## **Vorhabenbezogener Bebauungsplan Nr. 13“Photovoltaik-Anlage Karwesee“, Gemeinde Fehrbellin**

### **Prüfung und Abwägung der vorgebrachten Änderungen zur Beteiligung der Behörden und sonstigen Träger öffentlicher Belange gemäß § 4 Abs. 2 BauGB**

Stand: 6. Oktober 2025

Abbildung 1 Drainageplan AIV Fehrbellin

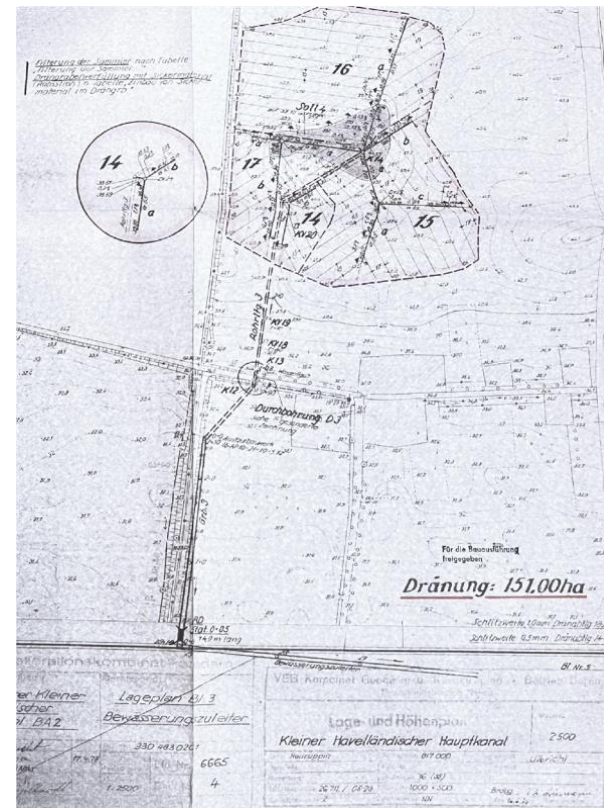
13.2		<p>Das Feldsoll, auf der Schmettauschen Karte (Abb.1) als Rohr Puhl bezeichnet, Südlich der Fläche P1.1 sollte nicht beeinträchtigt werden. Es sollte geprüft werden, ob das Feldsoll als A/E-Maßnahme renaturiert werden kann (Entschlammung bis auf den bindigen Boden), statt nur einen Blühsaum zu etablieren (wir empfehlen hier Agrar- und Umweltplanung Hermann Wiesing), da dieses laut altem Kartenmaterial eine deutlich größere Fläche einnahm. Auf der Karte des Deutschen Reiches ist ein Entwässerungsgraben dargestellt. Dieser wurde zu DDR-Zeiten als Drainage verrohrt und bis zum Bewässerungszuleiter geführt. Nach Besichtigung des Solls und der erkennbaren Drainageeinrichtungen Vor-Ort am 23.10.2024 fordern wir, den Plan dahin gehend zu korrigieren, dass die unter Maßnahme 4 benannten Blühstreifen mindestens 15 bis 20 m um den Rohr Puhl angelegt und eingehalten werden. Außerdem sollten die verbal erläuterten Maßnahmen auf der Unterlage Teil A Zeichnerische Festsetzungen in der Planzeichnung lagegetreu eingetragen werden sowie das Feldsoll mit den geplanten Maßnahmen hier ebenfalls dargestellt werden. Die Nummerierung der Maßnahmen ist in den übergebenen Unterlagen nicht eindeutig nachvollziehbar und inkonkulent.</p>	<p>Der Hinweis wird zur Kenntnis genommen.</p> <p>Das Feldsoll liegt über 150 m von der Fläche P1.1 entfernt. Eine unmittelbare Beeinträchtigung durch die Anlage und den Betrieb der Photovoltaikanlage auf das Feldsoll wird nicht eintreten. Die Ausgleichsmaßnahme „Blühstreifen“ erfolgt ausschließlich aus der Sicht des Artenschutzes für definierte Brutvogelarten.</p> <p>Der Hinweis auf die Verbreiterung des Blühstreifens wird an den Vorhabenträger weitergegeben.</p>
